建设项目环境影响报告表

项目名称: 徐圩新区 220 千伏复堆输变电工程

环境影响报告表审核意见

环境影响报告表技术评审专家意见修改清单

附图2 本项目周围环境概况及监测点位图

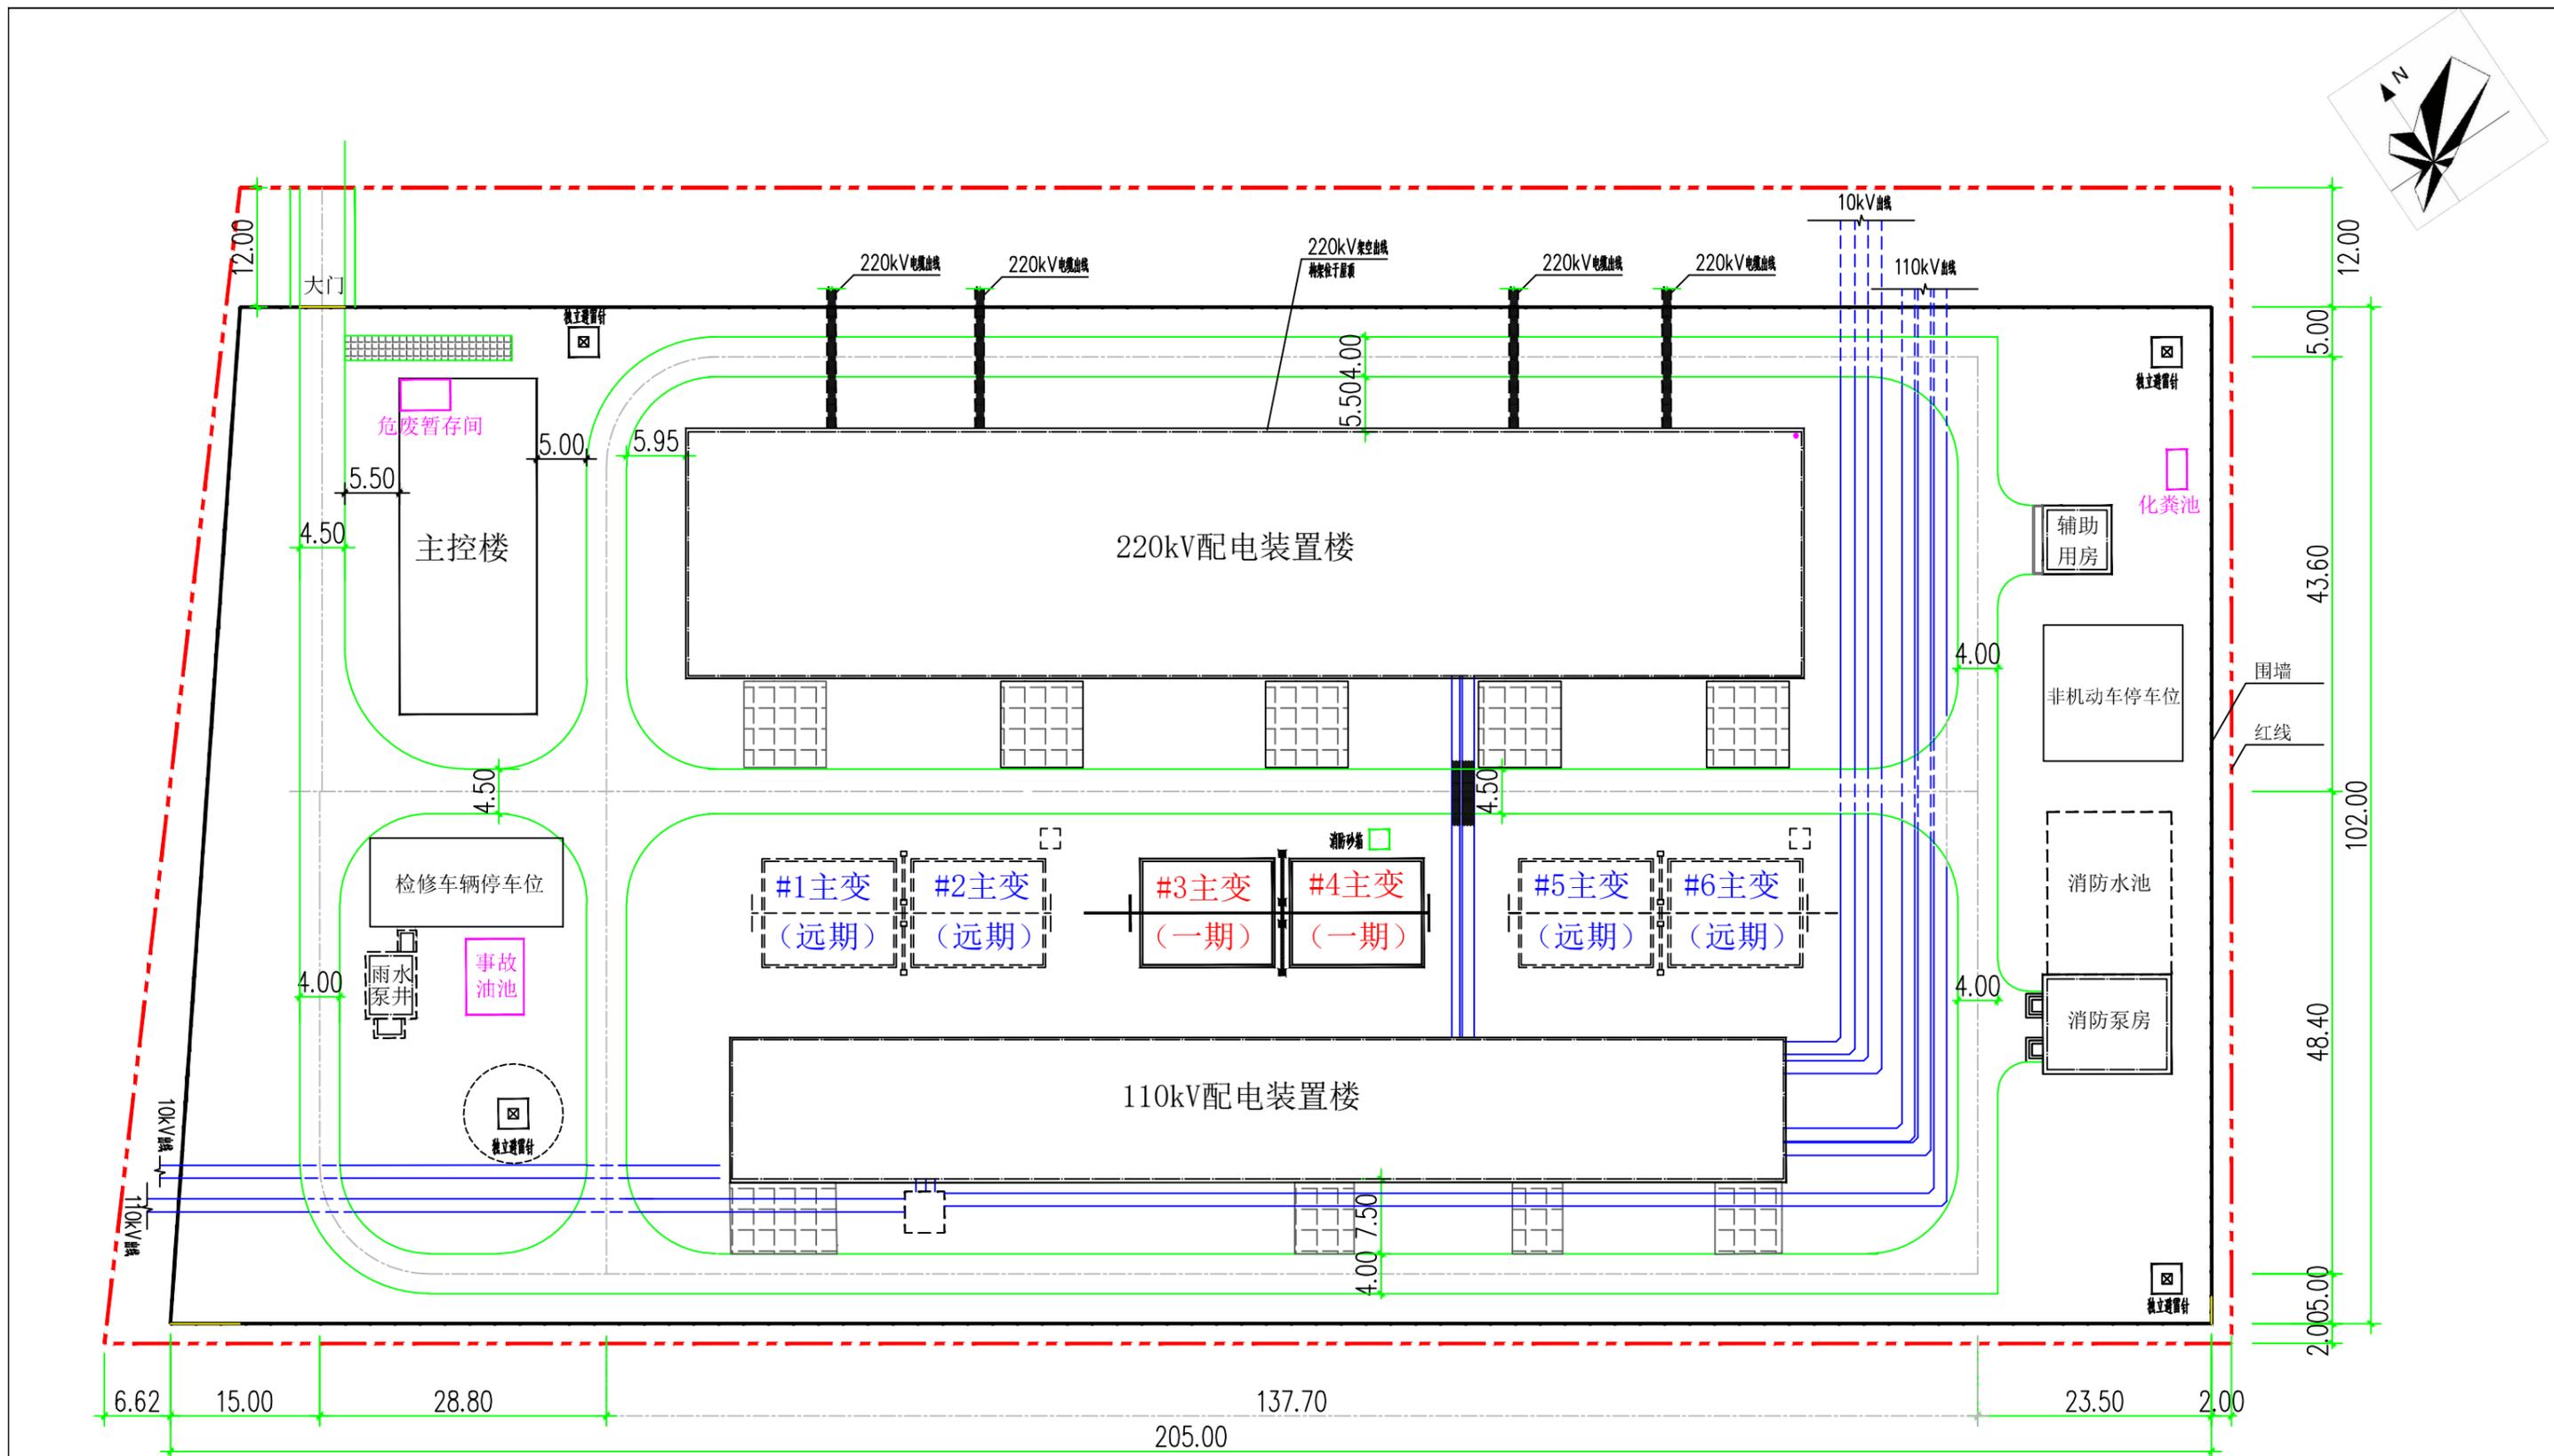
1、完善相关规划内容，补充《连云港市徐圩新区增量配电网规划（修编）》及其相符性分析。完善附图 2，补充架空线路电磁和噪声评价范围。核实站点声评价范围、核实环境保护目标。核实各图纸风玫瑰。

序号	专家意见（陆平）	修改情况
1	完善相关规划内容，补充《连云港市徐圩新区增量配电网规划（修编）》及其相符性分析。完善附图 2，补充架空线路电磁和噪声评价范围。核实站点声评价范围、核实环境保护目标。核实各图纸风玫瑰。	P1-2 完善了相关规划内容，补充了《连云港市徐圩新区增量配电网规划（修编）》及其相符性分析。完善了附图 2，补充了架空线路电磁和噪声评价范围。P13-14 补充完善了声评价范围描述，核实了周边无环境保护目标。已将附图 2、附图 3、附图 6 的指北针修改为风玫瑰。
2	完善工程分析。对照《市发展改革委关于徐圩新区 220KV 复堆输变电工程核准的批复》（连发改行服发[2023]109 号）中给的项目建设内容，进一步核准本次项目建设内容和评价范围。细化跨越场具体建设内容。细化跨越河流、道路的施工方案。完善生态环境现状调查，细化场地内现状及周边情况。补充临时用地的相关用地手续作为附件。	完善了工程分析。P5-7 对照《市发展改革委关于徐圩新区 220kV 复堆输变电工程核准的批复》（连发改行服发[2023]109 号）中给的项目建设内容，进一步核实了本次项目建设内容和评价范围。P7 细化了跨越场具体建设内容。P9 细化了跨越河流、道路的施工方案。P10-11 完善了生态环境现状调查，细化了场地内现状及周边情况。本项目目前尚处于可研阶段，计划于 2025 年 1 月开工建设，未到办理临时用地手续的阶段，本报告补充了附件 10 承诺书，承诺本项目开工建设前按照要求办理临时用地的相关用地手续。
3	核实变压器油和铅酸蓄电池的更换频次和更换量，补充其包装暂存方式及处置去向。细化危废暂存库建设内容急规范性。	P26-28 核实了变压器油和铅酸蓄电池的更换频次和更换量，补充了其包装暂存方式及处置去向，细化了危废暂存间的具体要求。
4	完善生态环境保护措施。明确临时用地的恢复要求。完善生态保护措施监督检查清单，明确验收内容和验收标准，核实完善监测点位、监测种类及频次、验收标准。	完善了生态环境保护措施。P31 明确了临时用地的恢复要求。P36-40 完善了表六生态保护措施监督检查清单，明确了验收内容和验收标准，P34 核实完善了监测点位、监测种类及频次、验收标准。

附图3 220kV复堆变平面布置图及运营期环境保护设施布置图

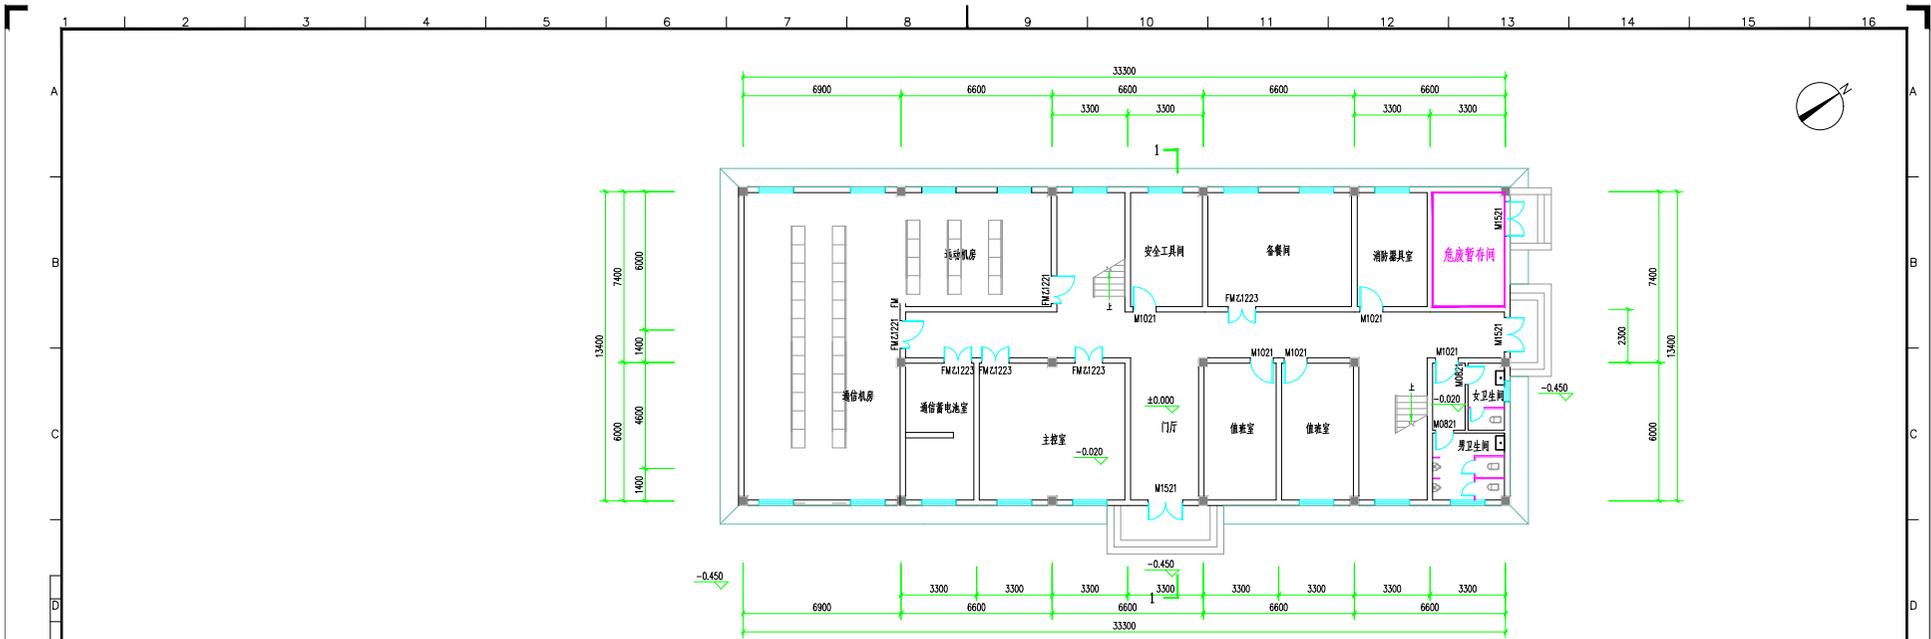
2、总平面布置中，补充分期建设情况说明，在总平面布置图中要标注出分期建设的工程位置。

附图8 本项目生态环境保护典型措施设计示意图（事故油池）

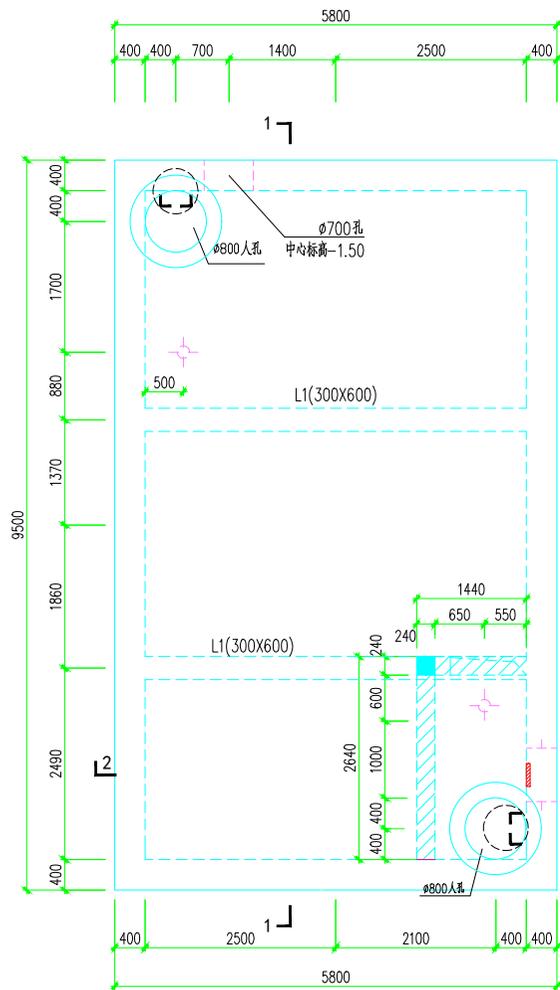
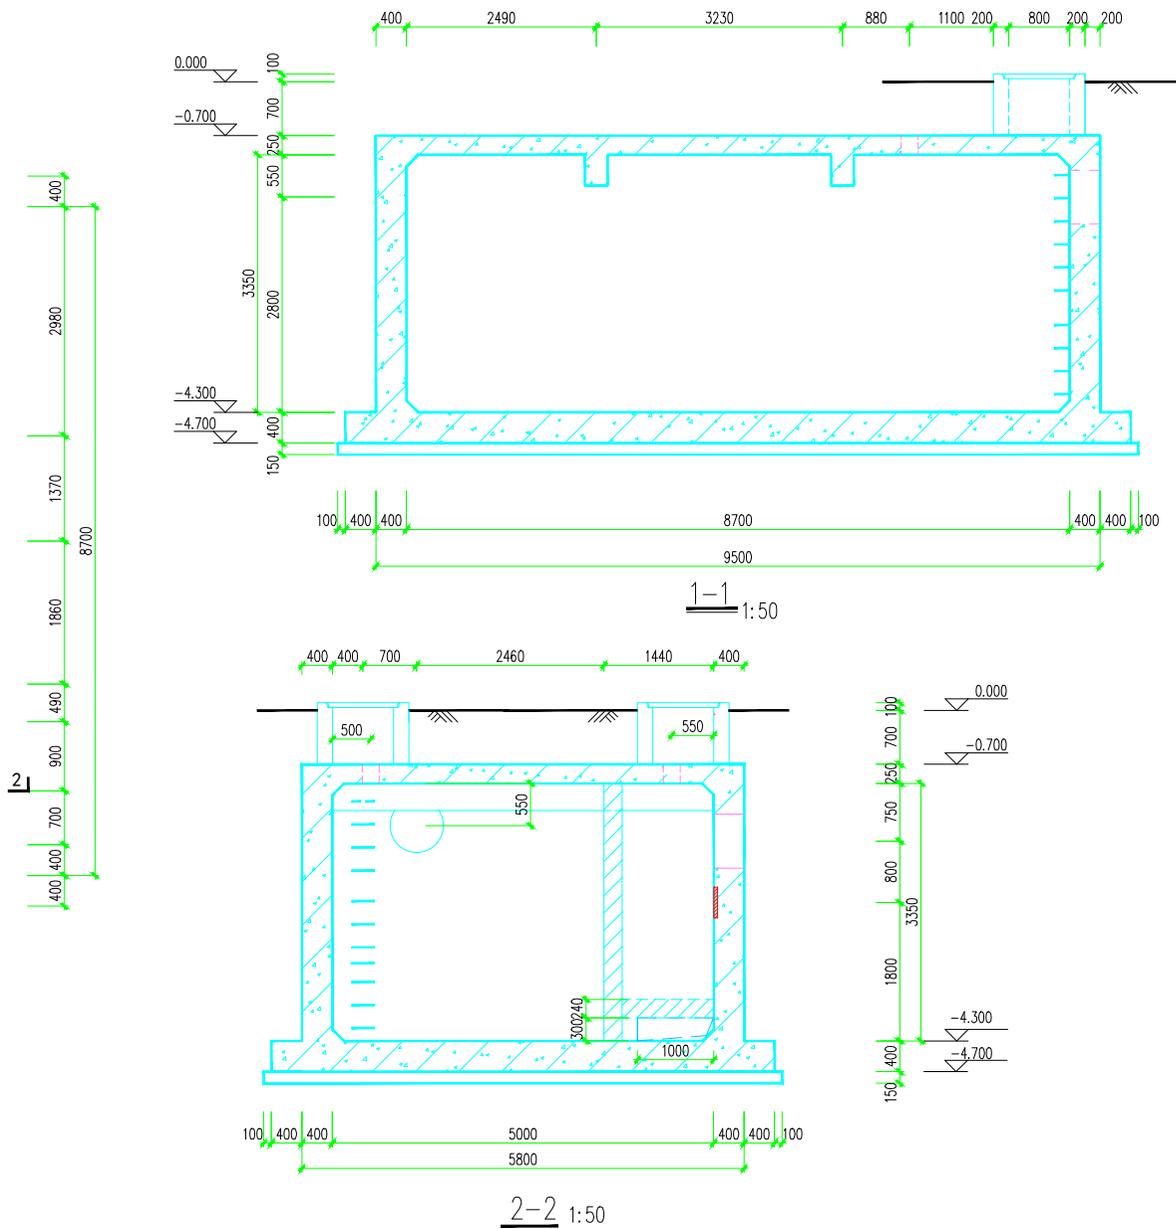
9、环境风险分析中，补充事故油池的典型设计图。

序号	专家意见（郝天明）	修改情况
8	运行期地表水环境影响分析，要分析生活污水排放的水质，说明是否能够满足接管要求。	P26 运行期地表水环境影响分析，补充了生活污水排放的水质，能够满足接管要求。
9	环境风险分析中，补充事故油池的典型设计图。	补充了附图 8 事故油池的典型设计图。
五、主要生态环境保护措施		
10	施工期生态环境保护措施中，水污染防治措施中，补充对化粪池的容量要求，及接入管网要求；补充主要生态环境保护措施典型措施设计图。	P32 施工期水污染防治措施中，补充了化粪池的容量，经核实，施工期生活污水经化粪池处理后及时清理，已修改；补充了附图 10 化粪池的设计图。
11	运行期生态环境保护措施中，补充对低噪声主变的声源要求；地表水环境保护措施，提出控制生活污水达标排放的要求；固体废物污染防治措施中，补充危废暂存间的建设防渗要求。	P32-33 运行期生态环境保护措施中，补充对低噪声主变的声源值的具体要求；地表水环境保护措施中，提出了控制生活污水达标排放的要求；固体废物污染防治措施中，补充了危废暂存间的建设防渗等要求。
12	环境风险防护措施中，明确对事故油池容积的要求。	P33 环境风险防护措施中，补充了对事故油池容积的要求。
13	表 5-2 工程环保投资一览表中，要按照分期建设的投资分别给出环保投资。	经与建设单位核实确认，本次环评按本期规模进行评价，P35 表 5-2 工程环保投资一览表中，已修改为本期的环保投资。
14	根据上述修改，校核环境保护措施。	根据上述修改，校核修改了环境保护措施。
六、生态环境保护措施监督检查清单		
15	要按照分期建设内容分别给出监督检查清单；根据前面的修改，校核生态环境保护措施监督检查清单。	经与建设单位核实确认，本次环评按本期规模进行评价，已修改为本期的监督检查清单；根据前面的修改，校核修改了生态环境保护措施监督检查清单。
七、结论		
16	根据上述修改，校核结论。	根据上述修改，校核了结论。
八、电磁环境专题报告		
17	电磁环境影响评价中，补充类比监测数据的质量保证情况说明；变电站的类比监测数据中，衰减断面的监测数据衰减特征不明显，要给出分析说明；需要进一步分析类比监测数据的可比性，完善变电站的电磁环境类比分析。	电磁环境影响评价中，已更换类比变电站，P49、P53 补充了类比监测数据的质量保证情况说明，更换的类比 220kV 海亚变的衰减断面呈衰减特性；P48-49 进一步分析了类比监测数据的可比性，完善了变电站的电磁环境类比分析。
